## SERVICE INFO – INA 0014

# Uusi ruuvi hihnankiristimeen 531 0274 30

Tuotenro INA: 531 0274 30

Kuva 3: Uusi INA - ruuvi

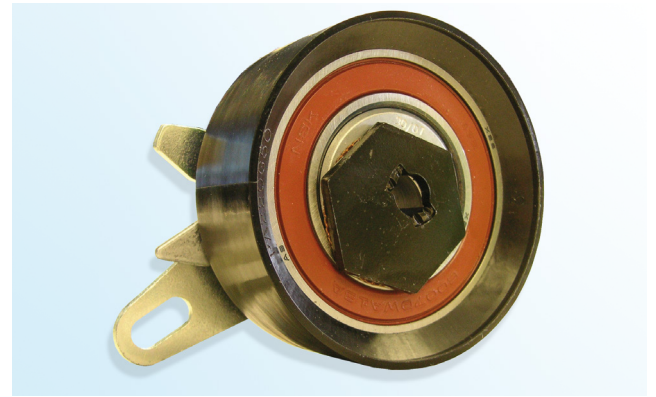
Jatkuvan tuotekehityksen vuoksi INA toimittaa hihnankiristimen 531 0274 30 mukana uudentyypisen ruuvin (kuva 3).

INA suosittelee alkuperäisruuvin (kuva 2) korvaamista toimitetulla INA ruuvilla.

- Torx ruuvi
- Ruuvin kanta Ø 18,5 mm
- Lujuusluokka 10.9
- Lukitusaine ruuvin kierteessä
- Parannettu itselukittuvuus

Kiristysmomentti: 20 ± 1,5 Nm
